Piano Strutturale del Comune di Sambuca Pistoiese

Controdeduzioni alle richieste del Genio Civile a seguito del Deposito 954 del 15/9/2015

Estratto della cartografia del continuum geologico

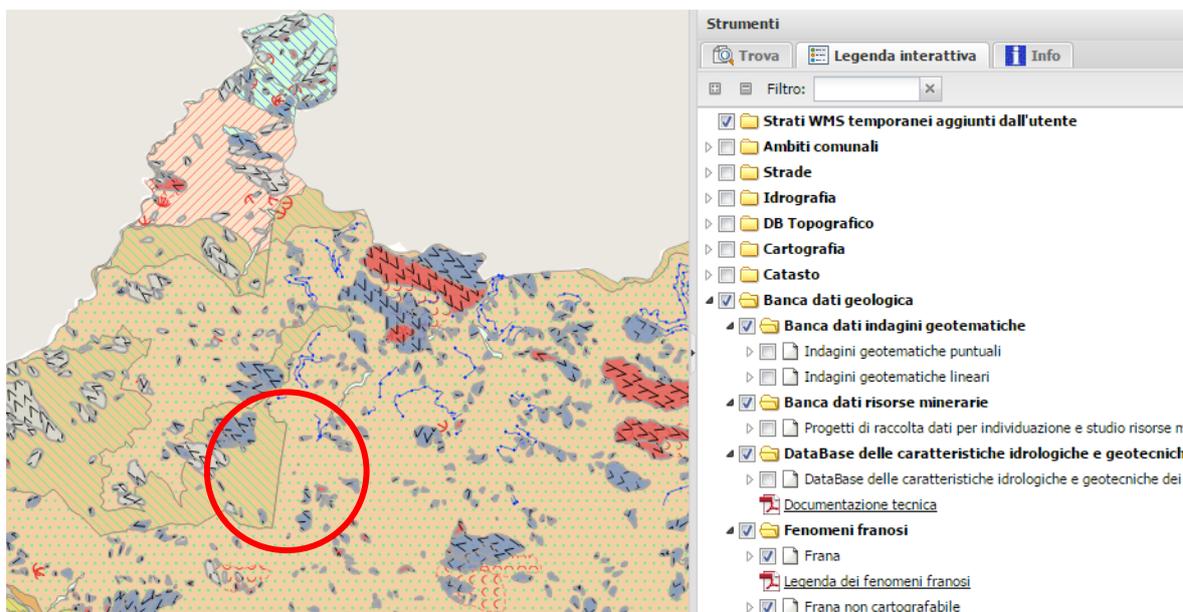
- *punto a) della mia richiesta integrazioni: ma il continuum geologico regionale non doveva aver risolto i problemi degli attacchi?*

La domanda è senz'altro pertinente. Da una semplice consultazione del sito regionale la risposta risulta negativa.
